监理通知单

工程名称：通榆云慧光伏牧业相结合项目（二期 10MW）

编号：ZHTZ-TYYH-001

事由：关于管桩施工质量的相关事宜

附件：4 张照片

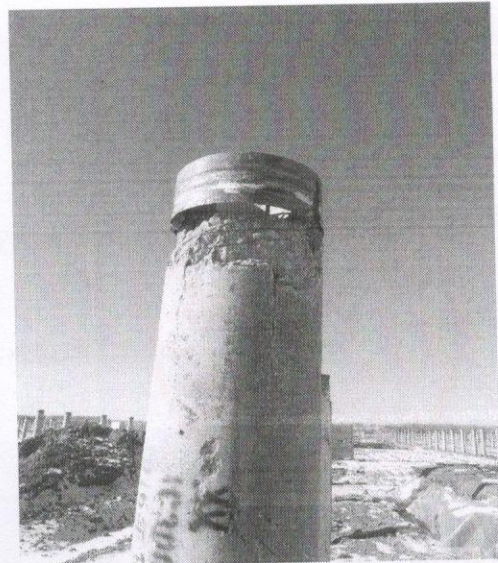
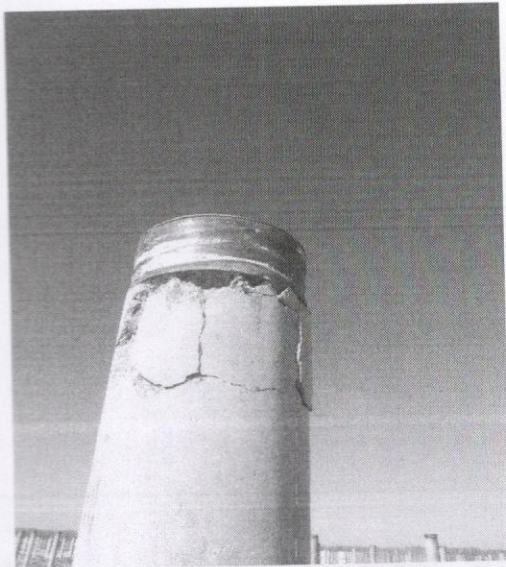
- 1、个别管桩角度倾斜不符合设计要求。
- 2、个别管桩桩体出现裂缝。
- 3、个别管桩柱头损坏。

以上问题，请总包单位领导引起重视并引以为戒，现我监理项目部要求，江苏中导电力有限公司 安排人员逐区检查并对不合格的管桩进行更换，限期 2 日内完成。
